# **Étude d'Impact sur l'Environnement**

## **Complément d'informations**

**Tram tronçon Route d'Arlon**

Version du 14.05.2025

Figure 2 : Coupe de l'Insertion urbaine à l'Ouest de la rue Nicolas Petit avec l'insertion Variante Mixte, source Groupement 2025

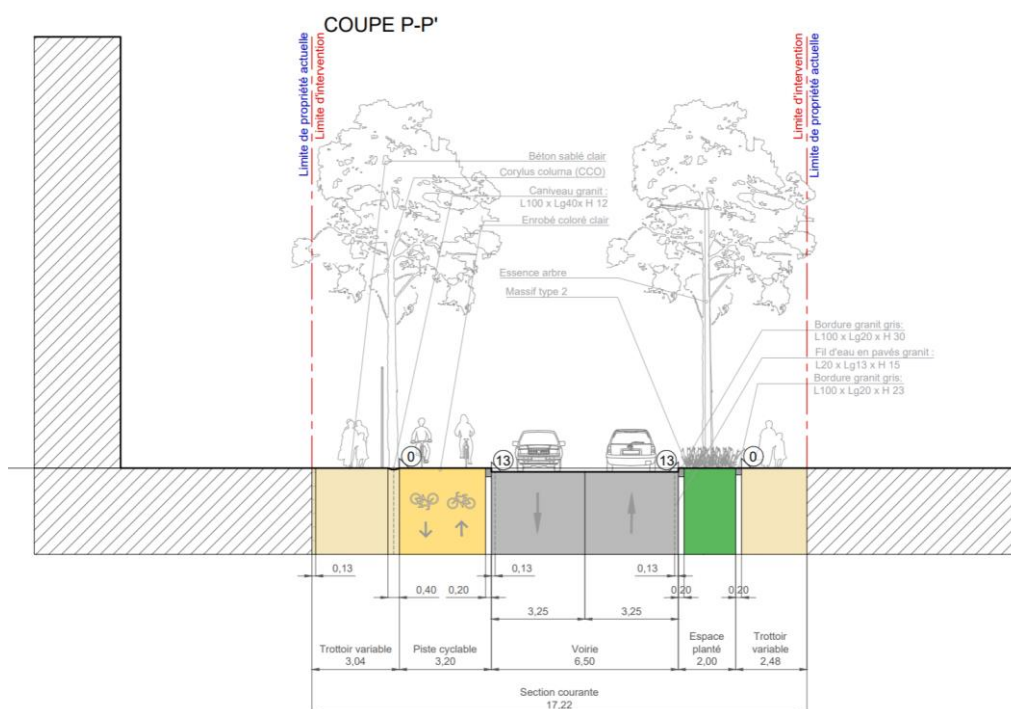
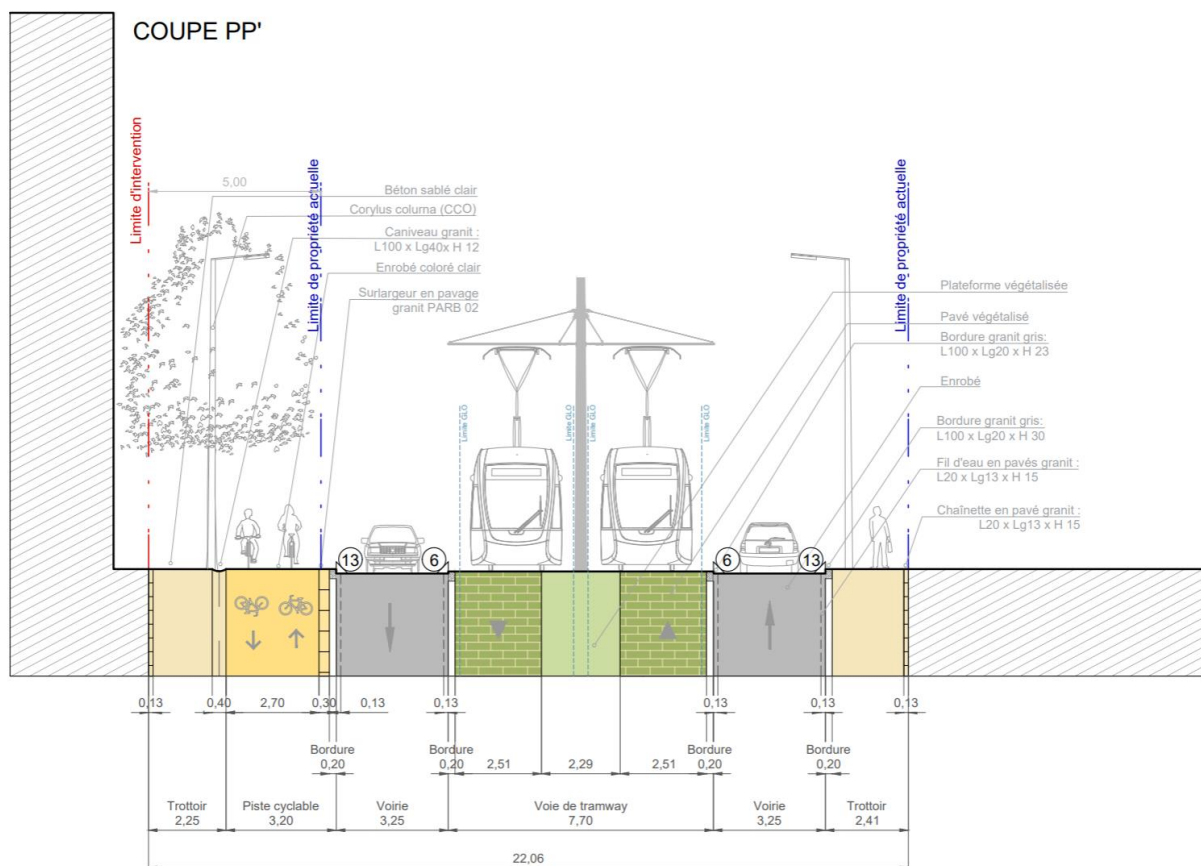
*Le MECB a demandé d'intégrer l'avancement de l'état de planification actuel du futur pôle d'échange CHL dans le rapport, avec une présentation de l'état initial du terrain sur lequel le tram passera, afin de bien comprendre le fonctionnement de l'ensemble du tronçon route d'Arlon.*

La réalisation du tunnel permet de réduire l'emprise globale du projet sur le domaine public (voir les figures 2 et 3) et privilégie un aménagement urbain qualitatif de surface avec de nombreux espaces végétalisés et plantés. Dans la variante mixte, l'emprise globale du projet reste majoritairement dans les limites actuelles du domaine public soit au niveau de la coupe en figure 2 de 17,22m contrairement à la variante en surface où la limite du projet est élargie à 22,06m dans la coupe de la figure 3 située au même endroit.

Figure 45 : Délimitation des surfaces tributaires des bassins de rétention, source : Groupement 2025

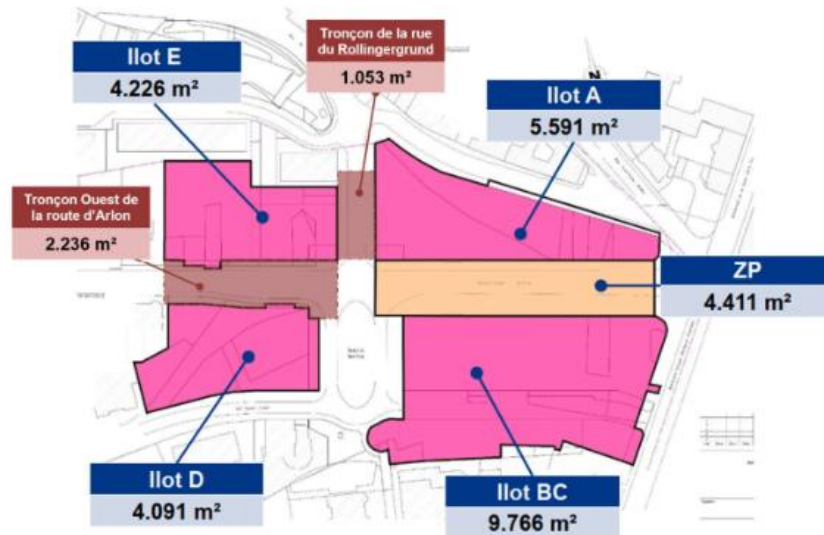
*L'AGE fait remarquer qu'il est nécessaire de disposer d'un plan de gestion durable, intégral et préventif des risques liés aux fortes précipitations, et de prévoir un système d'assainissement avec des rétentions suffisantes pour évacuer les eaux de fortes pluies.*

Le système d'assainissement de la plateforme tramway et de la voirie reconduit les eaux pluviales vers le réseau d'eau pluvial projeté. Lors de la présence de fosses d'arbre avec les alignements d'arbre continues, les eaux du trottoir et de la piste cyclable se rejette dans les fosses permettant l'infiltration de l'eau. Par ailleurs, lors des concertations avec le projet Silver Etoile des bassins de rétention sont prévus dans leur projet. Les eaux de surface de la Route d'Arlon sont reprises dans le calcul du volume des bassins :

- Bassin principal d'environ 670 m<sup>3</sup>
- Bassin secondaire d'environ 60 m<sup>3</sup>
